**Titel: Nachrüsten des Hitzeschutzes an den unteren Zündkabeln für den 915iS**

<b>AG-SB-2024-02-B-DE</b> <b>Rev.1</b>	<b>Datum des Inkrafttretens:</b> 01.03.2024 <b>AUFGEHOBEN am 03.07.2025</b>	<b>Kategorie:</b> <b>A - Sicherheitskritisch</b> <b>B - Empfohlen</b> <b>C - Optional</b>
<b>Gültigkeit</b>		
<b>Betroffene Fluggeräte:</b>  <b>Cavalon</b>	<b>Betroffene Werknummern:</b>  <b>Alle Cavalon mit einem 915iS bis zur Serialnummer V00564</b>	
Auf das angegebene oder nachfolgende Problem wird im Wartungshandbuch Aircraft Maintenance Manual (AMM) in letztgültiger Ausgabe verwiesen.		Siehe AutoGyro Webseite
<p>Dieses Formular ist eine Reaktion von AutoGyro auf ein bei Wartungsarbeiten gefundenes Problem, welches eine Eingrenzung oder Korrektur erfordert, bzw. Eine Service-Information über Flugzeugmodifikationen. Unterstützung erhalten Sie bei AutoGyro unter <a href="mailto:airworthiness@auto-gyro.com">airworthiness@auto-gyro.com</a>.</p>

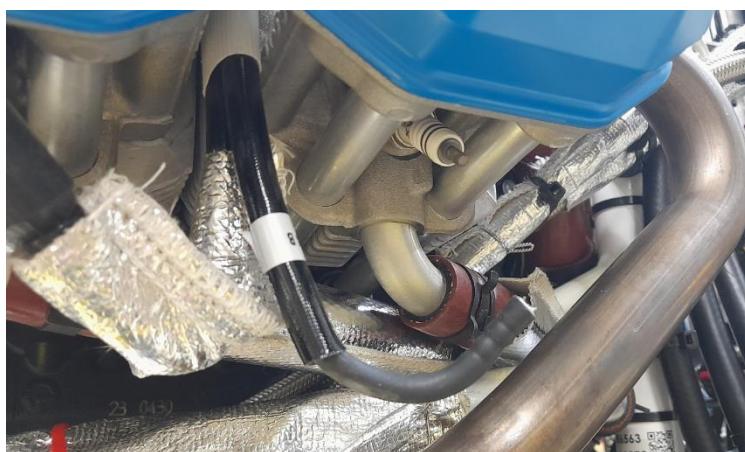
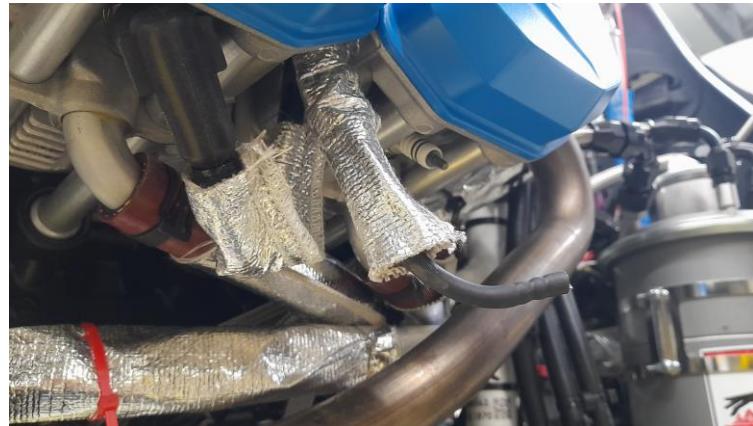
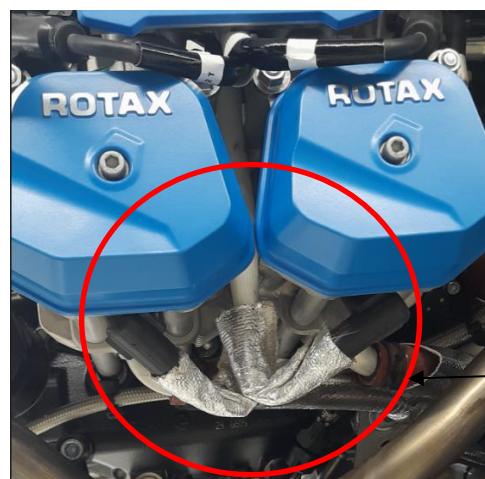
Nach Rückmeldungen aus dem Markt hat sich AutoGyro dazu entschlossen, den bestehenden Rotax Hitzeschutz der unteren Zündkabel mit einem zusätzlich anzubringenden Hitzeschutzschauch zu verbessern.

Alte Version mit dem Hitzeschutz von Rotax:

Kabelbinder entfernt und Zündkerzenstecker getrennt:

Anbringen des zusätzlichen Hitzeschutzes:

Zündkerzenstecker wieder installiert und Kabelbinder angebracht:

Neue Version mit Rotax und AutoGyro Hitzeschutz

Zusätzlicher AutoGyro  
Hitzeschutz

- 1.) Abbau der Verkleidung nach Kapitel 52-00-00-4-1
- 2.) Abbau der unteren Zündkerzenstecker von den Zündkerzen.
- 3.) Abschrauben der Zündkerzenstecker von den Zündkabeln.
- 4.) Anbringen des zusätzlichen Hitzeschutzes
- 5.) Anschrauben der Zündkerzenstecker auf die Zündkabel.
- 6.) Anbringen neuer Kabelbinder und Wiederanbau der Zündkerzenstecker an die Zündkerzen.
- 7.) Motortestlauf durchführen.
